*Oggetto* **[ID: 9691] Comune di Longarone (BL), Comune di Ponte nelle Alpi (BL): S.S. 51 "Variante di Longarone"** nell'ambito delle opere funzionali alla sostenibilità dei Giochi Olimpici e paralimpici invernali Milano Cortina 2026.

**Procedimento** ai sensi dell'art. 23 del D.lgs 152/2006 e ss.mm.ii. di VIA/PNRR.

**Parere**

**Fig. 19** Viadotto Fiera (VI\_05), *ante operam* e fotosimulazione *post operam*. Il punto di ripresa della fotosimulazione è stato scelto dalla Chiesa di Santa Maria Immacolata e in direzione est, in corrispondenza della pk 7+850 c.ca.

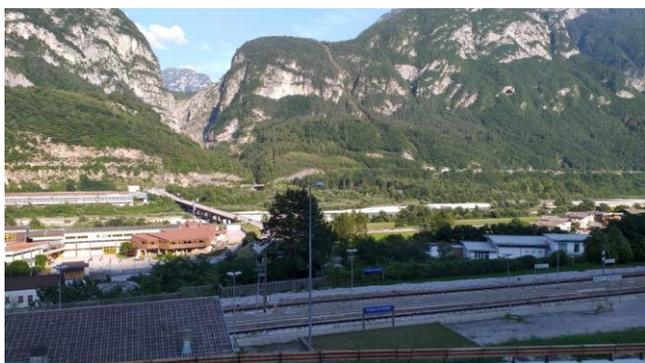
- la mitigazione del viadotto della Fiera; la nuova progettazione degli spazi sottostanti, con la costituzione di un nuovo parco urbano, risulta adeguata alla parziale mitigazione del viadotto stesso. Il sistema costituisce infatti un unicum progettuale in cui la stessa infrastruttura viene pensata quale elemento di paesaggio all'interno del progetto paesaggistico d'insieme. Rimane ancora poco definita la questione della colorazione del viadotto e della lavorazione materica dei piloni, che tuttavia potrà essere definita ed approvata anche nelle fasi successive di progettazione. Si rimanda alla specifica prescrizione sottostante;

Rimane ancora poco definita la questione della colorazione del viadotto e della lavorazione materica dei piloni, che tuttavia potrà essere definita ed approvata anche nelle fasi successive di progettazione. Si rimanda alla specifica prescrizione sottostante.
